PSC 检查案例分析

作者：ClassIBS 刘颖钊

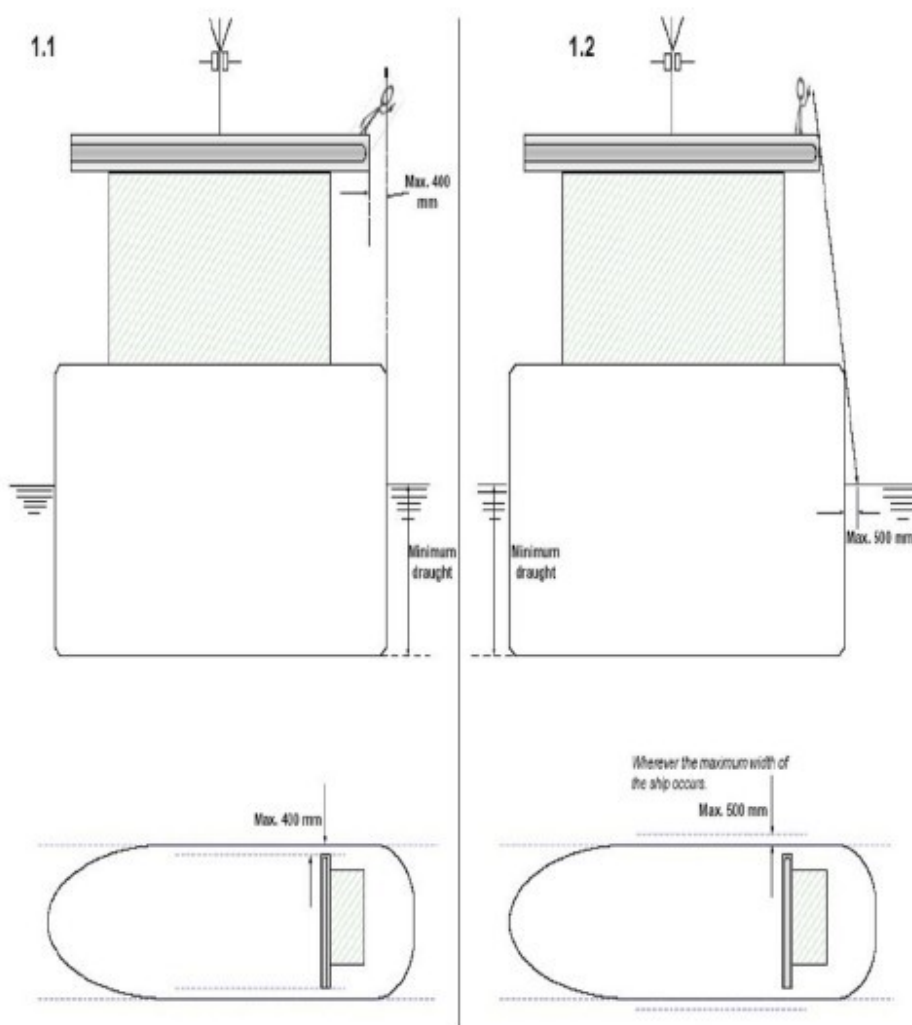
案例三： M/V ***，检查地点：MOJI JAPAN，检查时间：2010 年 12 月 14 日，缺陷内容：Bridge visibility—not satisfied, the ship`s side was

not visible from the bridge wing. 驾驶台可视范围不够，从驾驶室两侧不能看到船舷。缺陷代码：1595 (Navigation bridge visibility)，开具的缺陷条款：99 (其他)。

SOLAS 公约第 V 章第 22 条，驾驶室的可视范围中第 1.6 条款要求：1998 年 7 月 1 日或以后建造，船长不小于 45m 的船舶，应满足：船舷应从驾驶室翼桥可见。

该轮 2005 年 6 月 15 日安放龙骨，船长 119.75m，驾驶室两侧宽度，比船舦最大宽度，窄约 1m，即单侧窄约 0.5m，在驾驶室翼桥上，根本看不到引水或船员在船侧登离船的情况，故 PSC 检查官开出此缺陷，后该轮回国对驾驶室宽度进行了加宽修理，宽度与船舦最大宽度一致。

SOLAS 公约关于此条的要求很笼统，船舷应从驾驶室翼桥可见。而此一 PSC 则认为，翼桥只要比船舦最大宽度短，就不满足要求。

其实海安会 MSC.1/Circular.1350 关于 SOLAS 这一条款有一个统一的解释，解释内容如下：1.a view from the bridge wing plus a distance corresponding to a reason and safe distance of a seafarer leaning over the side of the bridge wing, which needs not to be more than 400mm, to the location vertically right under the maximum beam of the ship at the lowest seagoing draught is not obscured; or 2.the sea surface at the lowest seagoing draught and with a transverse distance of 500mm and more from the maximum beam throughout the ship`s length is visible from the side of the bridge wing.

就是说在轻载吃水时，翼桥宽度可以与水线处的船舷相差不超过400mm，船员站在翼桥处，可见到的水面与船舷相差不超过500mm，都是满足要求的。
